堺市

鳳保健文化センター改修工事の設計図書の訂正について（通知）

鳳保健文化センター改修工事の設計図書等（図面）について、下記のとおり、一部訂正しますので、お知らせいたします。

工事名称：鳳保健文化センター改修工事

011

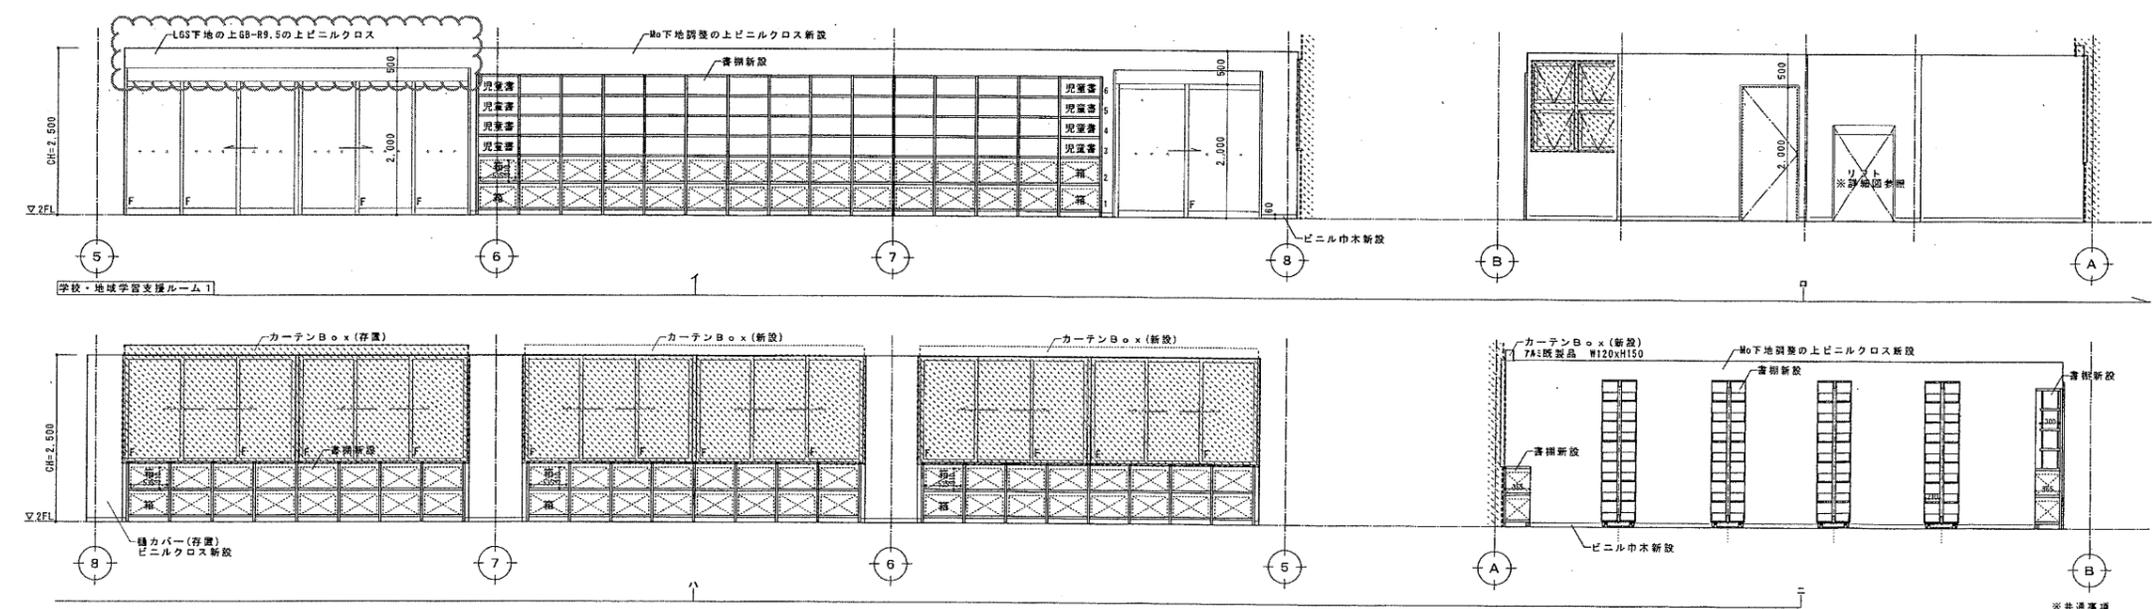
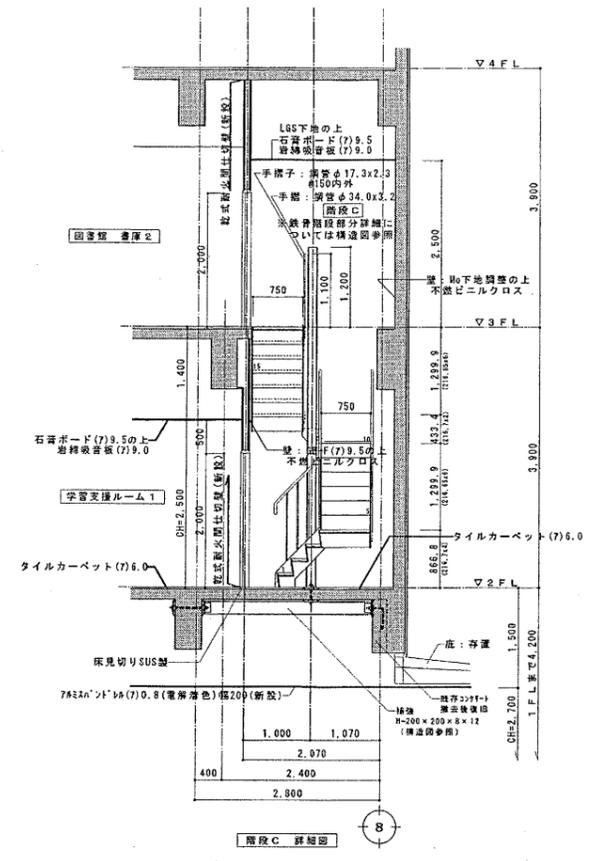
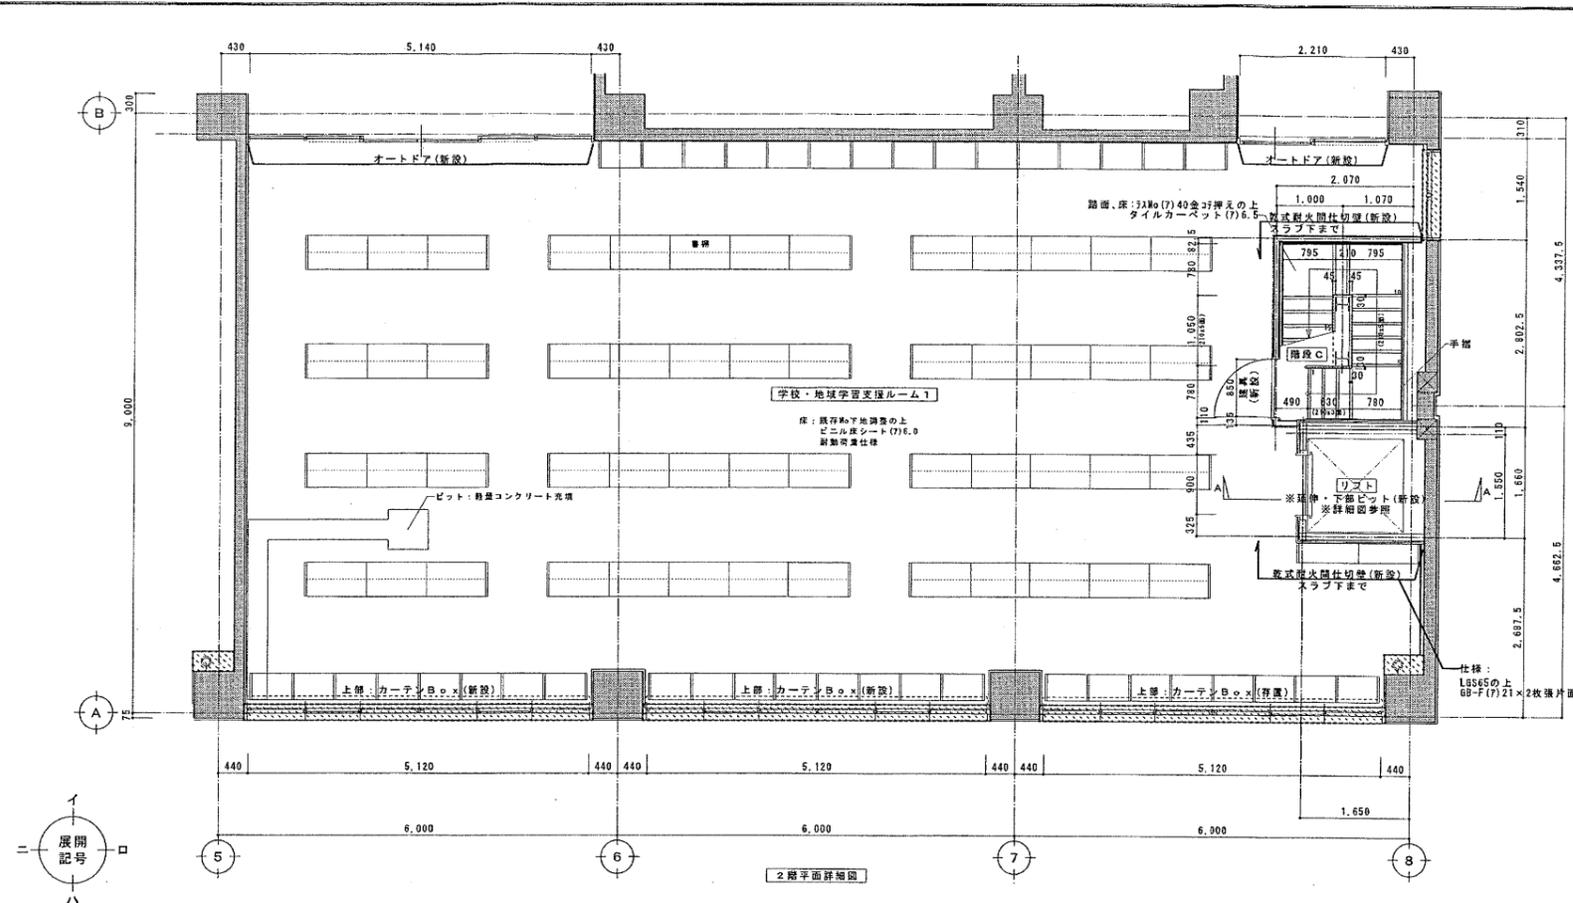
図面No.	図面名称	訂正箇所	誤	正	備考
A/011	仕上表	1階共用部 清掃員控室 備考欄	ミニキッチン（新設）		削除
A/020	2階平面図（改修後）	図面内 表記内容		書架内訳番号	追記
A/036	2階 学校・地域学習支援 ルーム1 詳細図（改修 後）	図面内 表記内容	建具の形状変更	建具の形状変更	修正
A/042	2階 コンシェルジュルー ム廻り 詳細図（改修後）	図面内 表記内容	建具の形状変更	建具の形状変更	修正
A/054	2階 会議室、学校・地域 学習支援ルーム2 詳細図 （改修後）	図面内 表記内容	建具の形状変更	建具の形状変更	修正
A/069	建具伏図（新規・改修）	3階建具伏図		WD5、WD6	追記
A/070	建具表（新規・改修）	STD3、STD6 姿図	建具の形状変更	建具の形状変更	修正
A/070	建具表（新規・改修）	STW1 記号形式	ステンレス製引違い窓（欄間付）	ステンレス製引違い窓	修正

風保健文化センター 改修工事				設計完了日	2020.7.
				工事発注日	
書棚詳細図				SCALE	1/15
				図寸単位	A 1
図名	図番	図尺	図高	図幅	A / 003
原尺	図尺補尺	図尺	図高	図幅	
			原田	長谷川

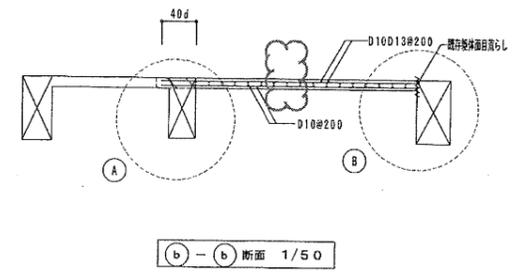
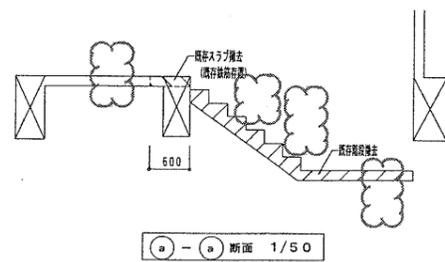
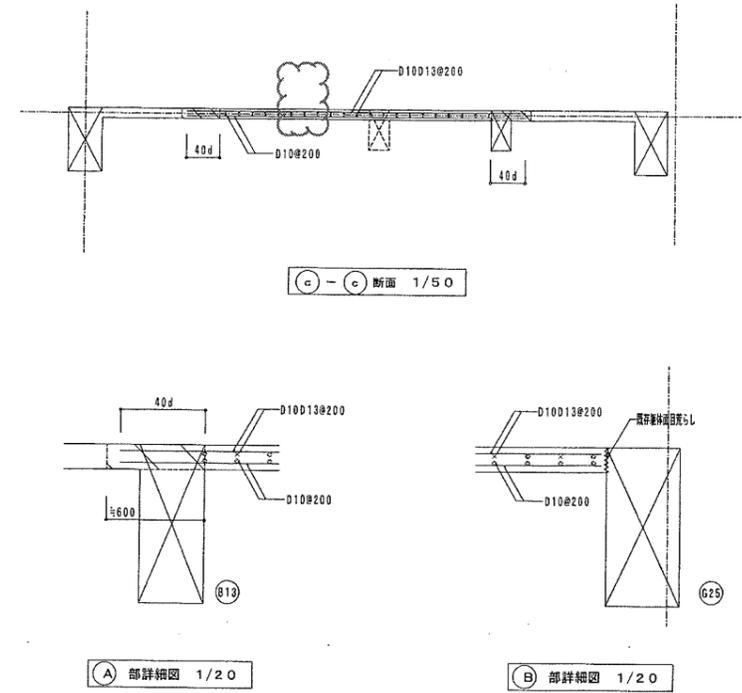
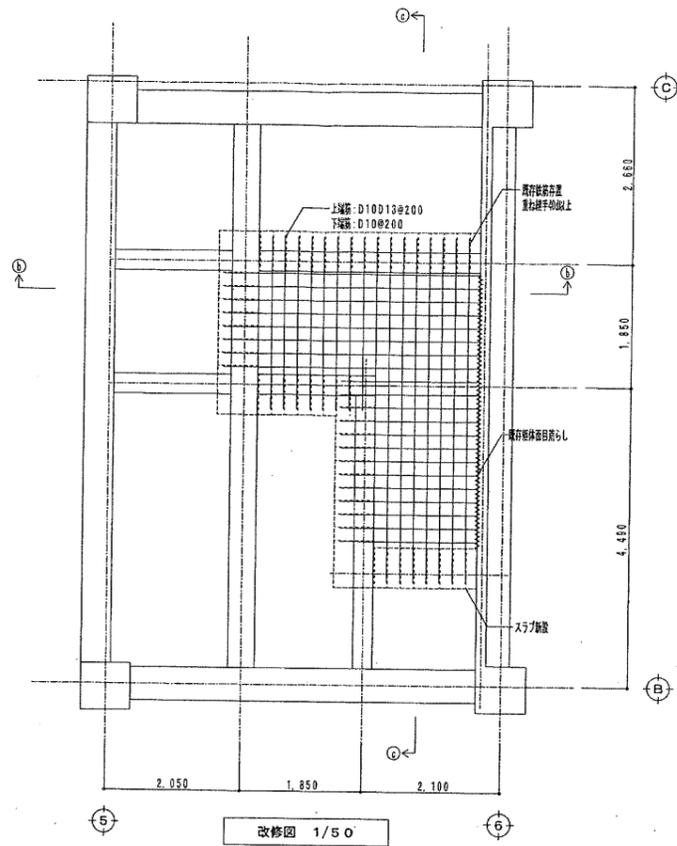
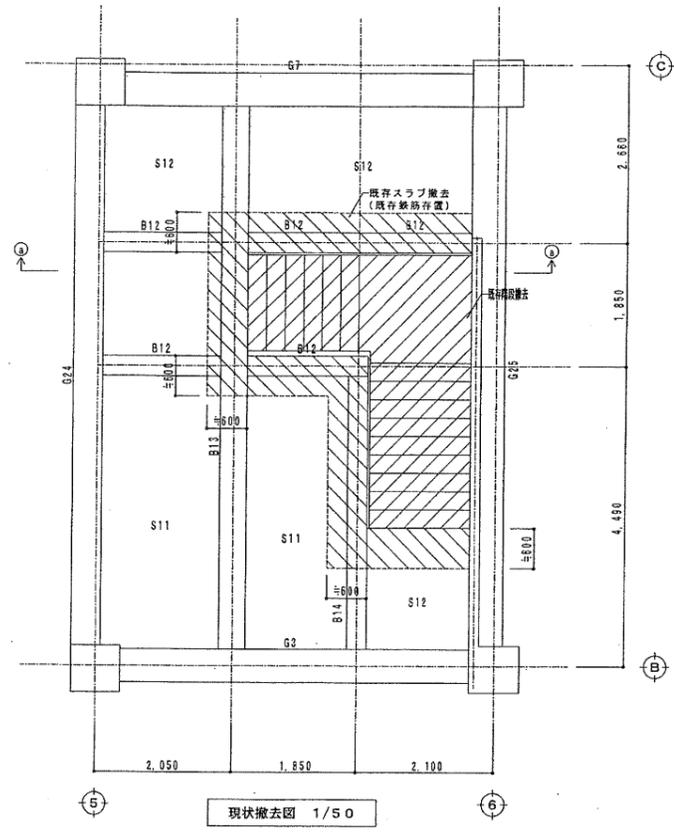
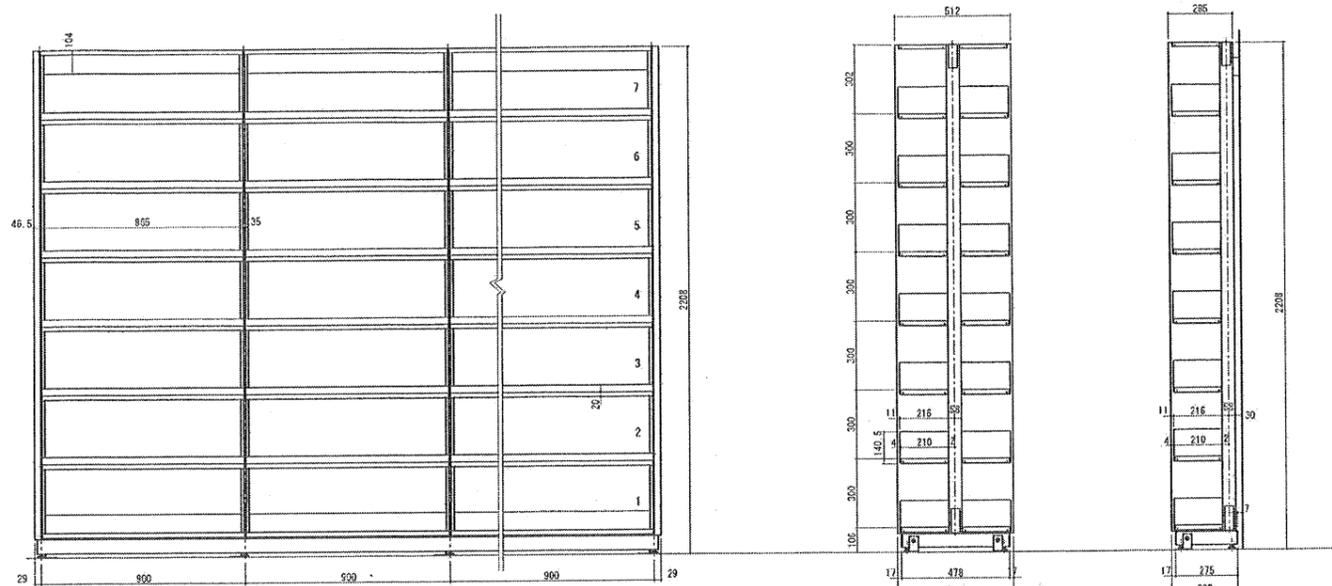
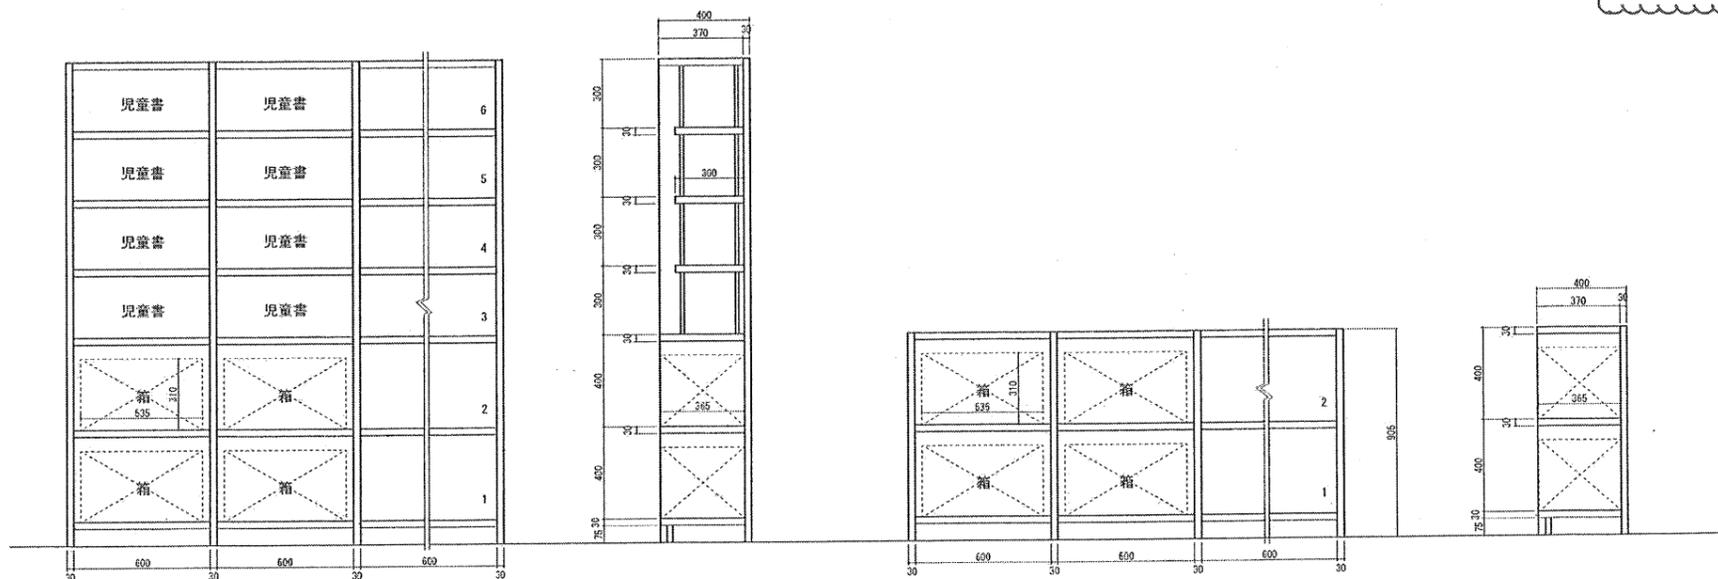
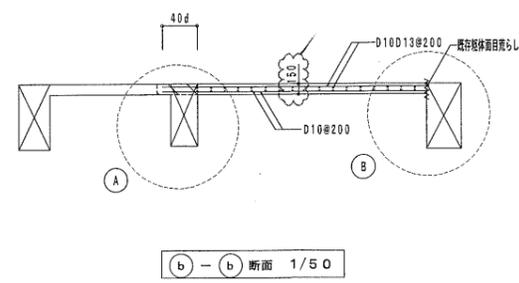
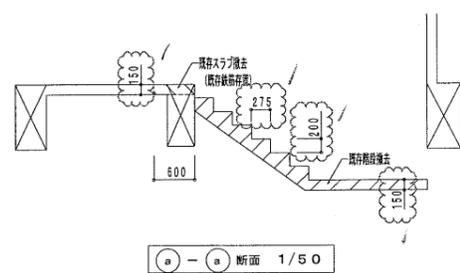
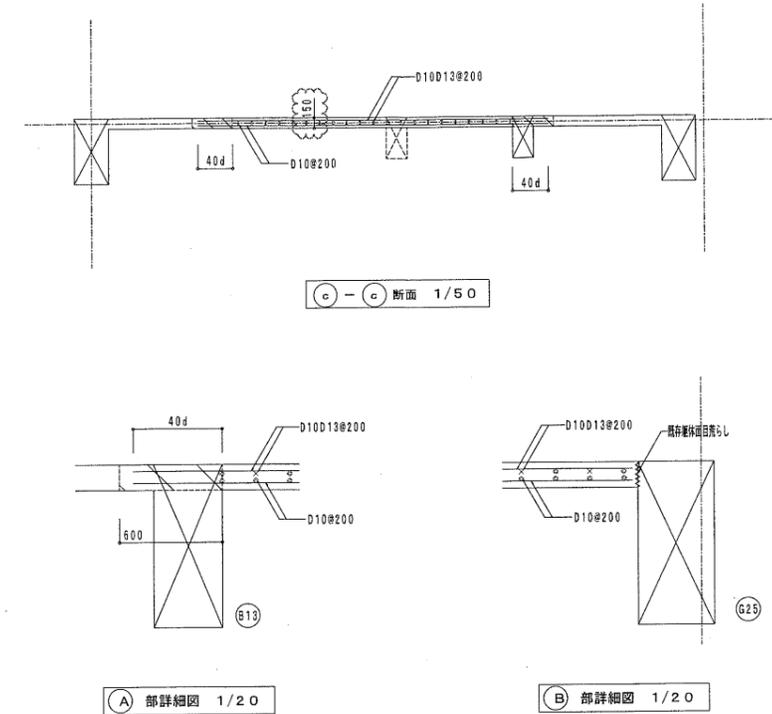
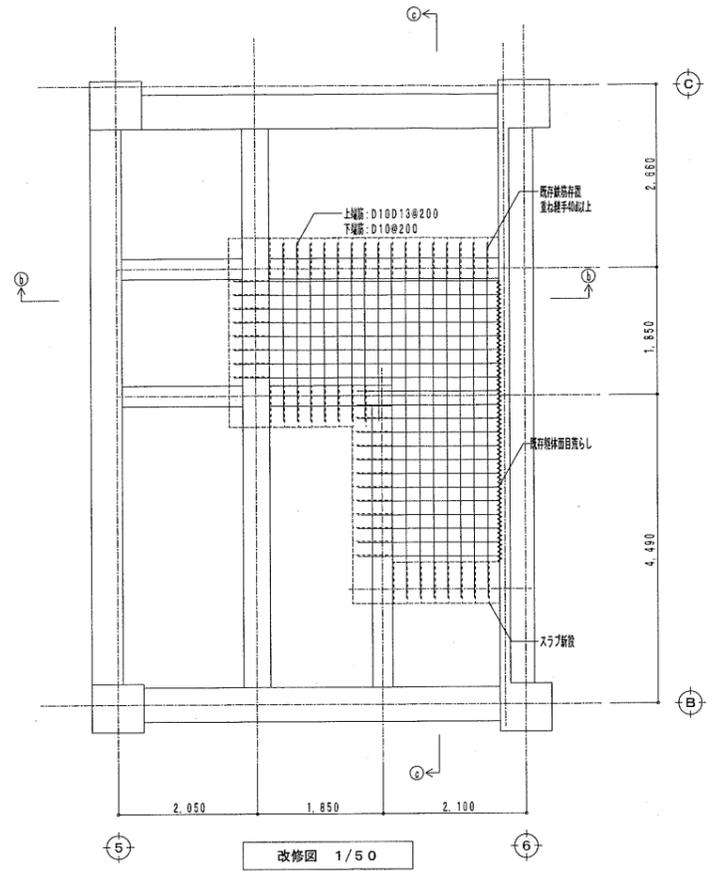
図面No.	図面名称	訂正箇所	誤	正	備考
A/070	建具表（新規・改修）	STD2 仕上	SOP	H L	修正
A/070	建具表（新規・改修）	SD7 数量	1	2	修正
A/070	建具表（新規・改修）	図面内 表記内容		WD5、WD6	追記
A/074	サイン図-1	図面内 表記内容	サイン記号の変更	サイン記号の変更	修正
A/083	書棚詳細図	図面内 表記内容		2階平面図書架内訳	追記
S/001	改修図-1	スラブ厚さ		150	追記
S/001	改修図-1	階段断面寸法		蹴上200、踏面275、スラブ厚150	追記
S/002	改修図-2	スタイロフォーム厚み		200	追記
S/002	改修図-2	S 2 スラブ厚さ		150	追記
S/002	改修図-2	e-e断面 増打コンクリート寸法		800	追記

- 2階平面図書架内訳
- ①木金混合書架 複式固定 7段2連×4
 - ②木金混合書架 複式固定 7段5連×8
 - ③木金混合書架 単式固定 7段2連×1
 - ④木製書架 6段15連×1
 - ⑤木製書架 2段 8連×3
 - ⑥木金混合書架 複式固定 7段5連×4
 - ⑦木金混合書架 複式固定 7段6連×2
 - ⑧木金混合書架 単式固定 7段3連×1
 - ⑨木金混合書架 単式規定 7段4連×1
 - ⑩木金混合書架 単式固定 7段5連×1
 - ⑪木金混合書架 単式固定 7段7連×1
- 参考品番：日本ファイリング複式BGW-27HMH、単式BGW-17MH
日本ファイリング(株)同等とする。
